Wettbewerb für eine Brücke über die Reuss bei Gisikon.

Urteil des Preisgerichtes.

Wettbewerb Reussbrücke Gisikon. — I. Preis, Entwurf Nr. 15. — Ingenieurbureau O. & E. Kästli (Leiter Dipl.-Ing. W. Schreder), Bern; Mitarbeiter Arch. Rybi & Salchi, Bern.

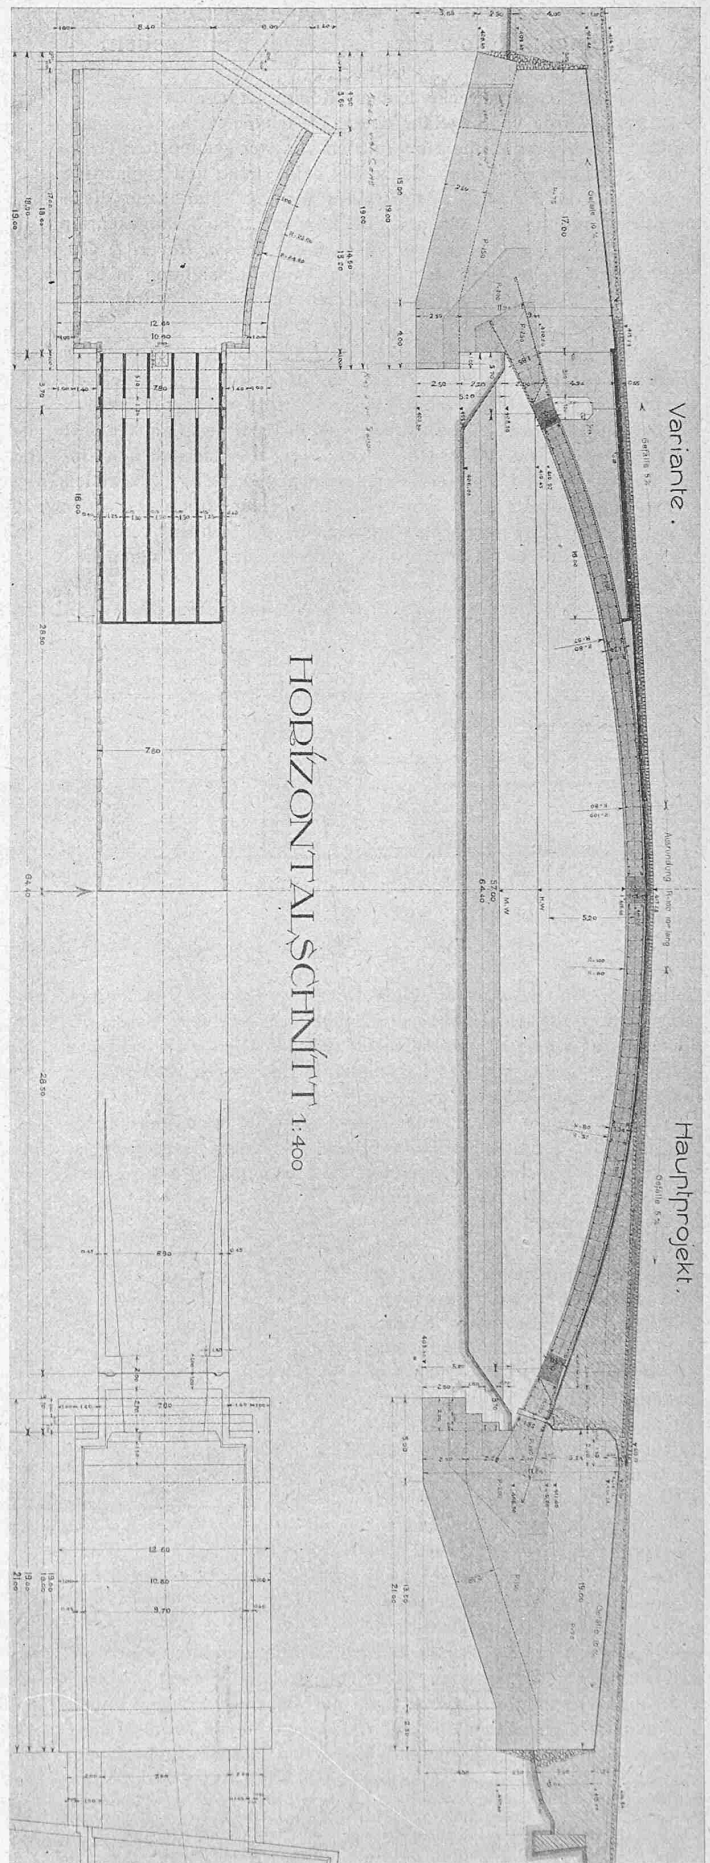
Nr. 15. Motto „Mit drei Gelenken keine Bedenken“. Aesthetisch wirksame ruhige Lösung. Die Flügelmauern auf dem rechten Ufer sind zu lang und wirken monoton, sie müssten durch einen kleinen Durchgang unterbrochen oder durch Pflanzungen verdeckt

Entwurf Nr. 21, Projekt 1: Eingelenkbogen. — Längsschnitt 1:500 und Querschnitte 1:100.

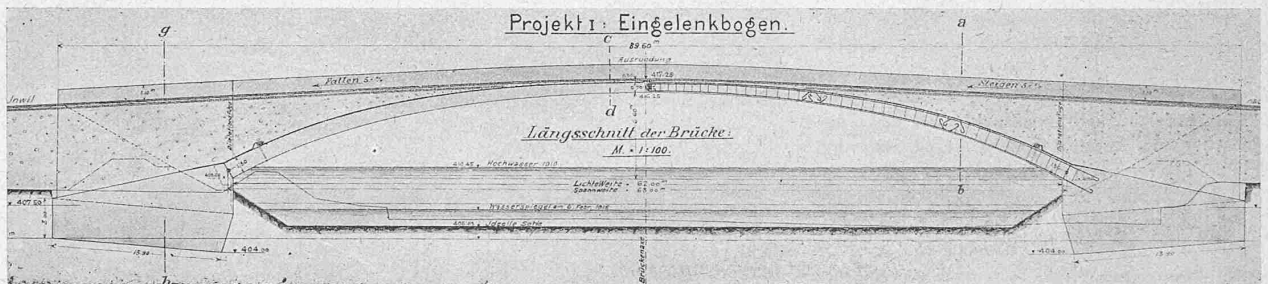
Nr. 21. Motto „Holzersatz“. Für die Ausführung kann nur der Dreigelenkbogen in Betracht fallen. Der Eingelenkbogen ist aus statischen Gründen bei den obwaltenden Verhältnissen zu verwerfen. Ruhige, architektonisch gefällige Form; die Brücke passt sich der dortigen Gegend an. Die Verbreiterung der Widerlager wirkt günstig, ist jedoch mit $2 \times 3 m$ zu reichlich bemessen. Die Verschmelzung des Bogens mit der Fahrbrüstung auf eine Länge von $25 m$ ist in ästhetischer Hinsicht zu beanstanden. Das Gewölbe soll als Tragkonstruktion hervortreten. Mangelhaft ist auch, dass die Bauhöhe beidseitig des Scheitels abnimmt. Die Steigung der Brückenfahrbahn beträgt etwas mehr wie 5% . Die Beanspruchung des Gewölbes, der Widerlager, der Gelenke und die Fundamentpressung sind zu hoch. Für die Hinterfüllung der Gewölbe der Widerlager sollte Kies statt erdiges Material verwendet werden.
